**Forum mondial de l'harmonisation
des Règlements concernant les véhicules**

Groupe de travail de l'éclairage et de la signalisation lumineuse

**Règlement ONU n° 48 (Installation des dispositifs d'éclairage
et de signalisation lumineuse) : Propositions de nouvelles séries
d'amendements au Règlement ONU n° 48****Proposition de nouvelle série [0x] d'amendements
au Règlement ONU n° 48****Communication du groupe de travail informel de la simplification
des Règlements relatifs à l'éclairage et à la signalisation lumineuse***

6.2.6.1.2 **Limites de l'inclinaison verticale de la ligne de coupure**

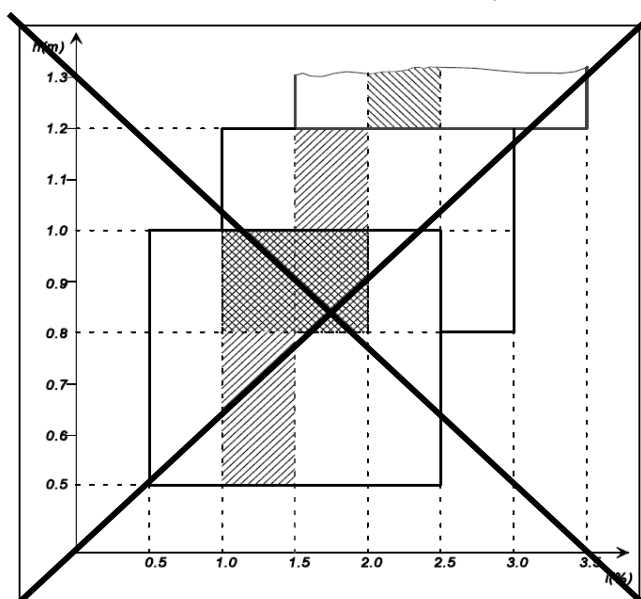
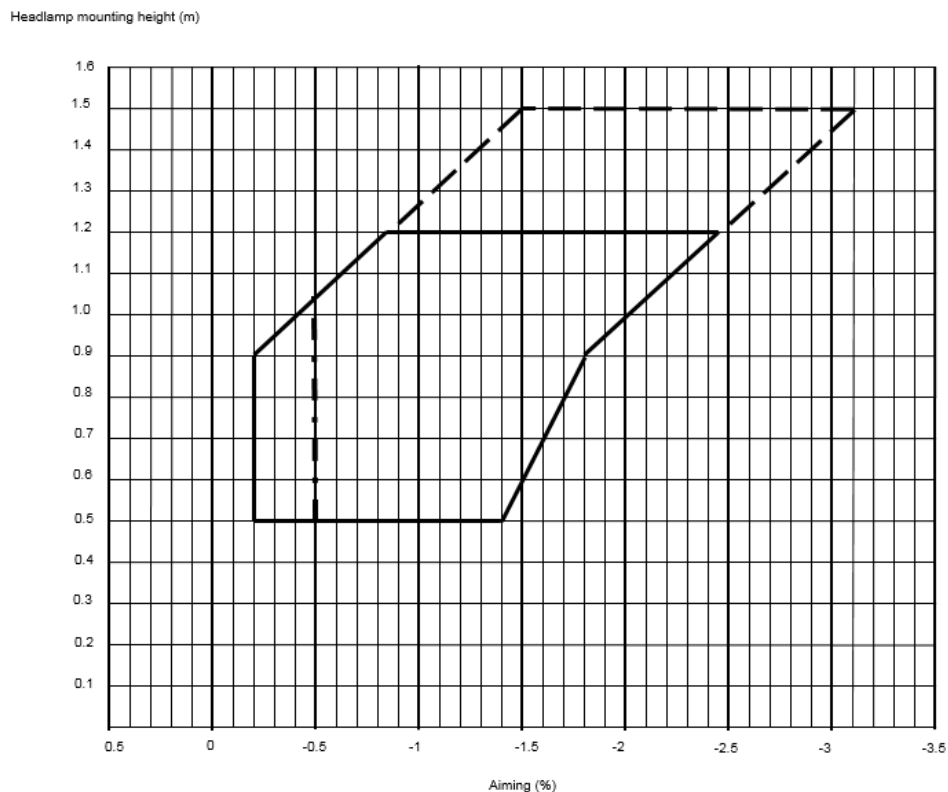
~~Selon la hauteur en mètres (h) du bord inférieur de la surface apparente dans la direction de l'axe de référence du faisceau de croisement, mesurée sur le véhicule à vide, l'inclinaison verticale de la ligne de coupure du faisceau de croisement, à partir de la valeur initiale de l'inclinaison vers le bas définie par le constructeur conformément au paragraphe 6.2.6.1.1 ci-dessus, doit se situer, dans toutes les conditions statiques définies à l'annexe 5, dans les limites ci-après, l'orientation initiale ayant les valeurs suivantes~~ **selon la hauteur en mètres (h) du bord inférieur de la surface apparente dans la direction de l'axe de référence du faisceau de croisement, mesurée sur le véhicule à vide, l'inclinaison verticale de la ligne de coupure du faisceau de croisement, à partir de la valeur initiale de l'inclinaison vers le bas définie par le constructeur conformément au paragraphe 6.2.6.1.1 ci-dessus, doit se situer, dans toutes les conditions statiques de charge définies à l'annexe 5.**

Hauteur de montage h [m]	Limite supérieure d'inclinaison [en pourcentage]	Limite inférieure d'inclinaison [en pourcentage]
$0,5 \leq h \leq 0,9$	-0,20	-1,40 à -1,80*
$0,9 < h \leq 1,2$	-0,20 à -0,85*	-1,80 à -2,45*
$1,2 < h \leq 1,5^{**}$	-0,85 à -1,50*	-2,45 à -3,10*

* croissant linéairement par rapport à la hauteur de montage des feux de croisement.

** pour les véhicules tout-terrain des catégories N₂G et N₃G uniquement.

Le diagramme ci-dessous illustre ces limites et valeurs d'orientation initiale.

~~Pour les véhicules de la catégorie N₃G (tout terrain) si la hauteur des projecteurs est supérieure à 1 200 mm, les limites de l'inclinaison verticale de la ligne de coupure doivent être entre : -1,5 % et -3,5 %.~~

~~L'orientation initiale doit être entre : -2 % et -2,5 %.~~
